Совместное совещание Комиссии экспертов МПОГ и Рабочей группы по перевозкам опасных грузов

Цистерна, имеющая поперечное сечение с вогнутой частью, – толкование пункта 6.8.2.1.18

Передано правительством Франции* **

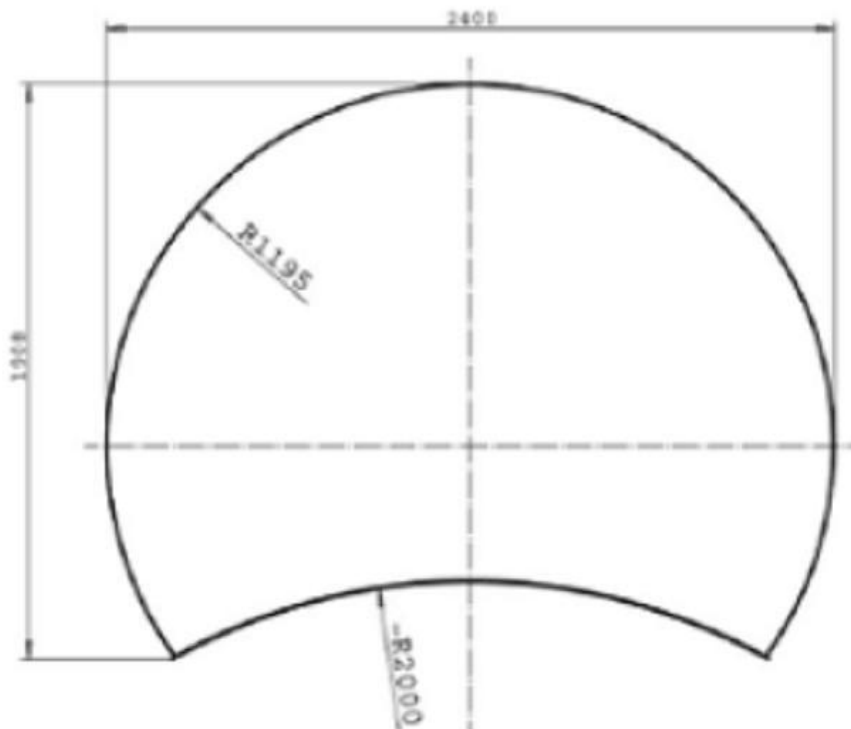
1. В марте 2015 года в своем документе INF.15 Германия предложила утвердить частично цилиндрическое поперечное сечение цистерны, имеющей снизу вогнутую часть, с соединениями между выпуклой (цилиндрической) и вогнутой частями корпуса, выполненными с помощью угловой сварки:

5. Гибридное поперечное сечение, представленное в пункте 1, не может рассматриваться в качестве имеющего круглую или эллиптическую форму; таким образом, для целей МПОГ/ДОПОГ оно имеет другую форму.

6. В пункте 6.8.2.1.18 ДОПОГ в сноске 2 внизу страницы установлено, что для корпусов с некруглым поперечным сечением радиусы выпуклости стенки корпуса должны быть не более $2\ 000$ мм по боковым сторонам и не более $3\ 000$ мм сверху и снизу. Предлагаемая форма в нижней части ограничена радиусом вогнутости, что не соответствует данному положению ДОПОГ.

– в пункте 6.3.1 стандарта EN 13094 предусмотрено, что минимальный радиус соединения верхней, боковой и нижней выпуклых частей не должен превышать 200 мм. Поскольку соединения боковой и нижней выпуклых частей отсутствуют, это требование указанного стандарта не соблюдается;

– в случае расчетов для типов конструкции, не предусмотренных стандартом EN 14025, в его пункте 6.3.1 содержится ссылка на положения стандарта EN 13445-3, что означает необходимость соблюдать в процессе производства требования этого стандарта, в частности в отношении типов сварных соединений, разрешенных для продольных и кольцевых сварных швов корпуса. Согласно таблицам А-1 и А-2 стандарта EN 13445-3, использование угловых сварных соединений для продольных и кольцевых сварных швов корпуса не разрешено; таким образом, это требование не соблюдается.

8. В связи с этим мы считаем, что данный тип конструкции не отвечает нормативным требованиям и стандартам и, следовательно, не может быть использован для перевозки опасных грузов.
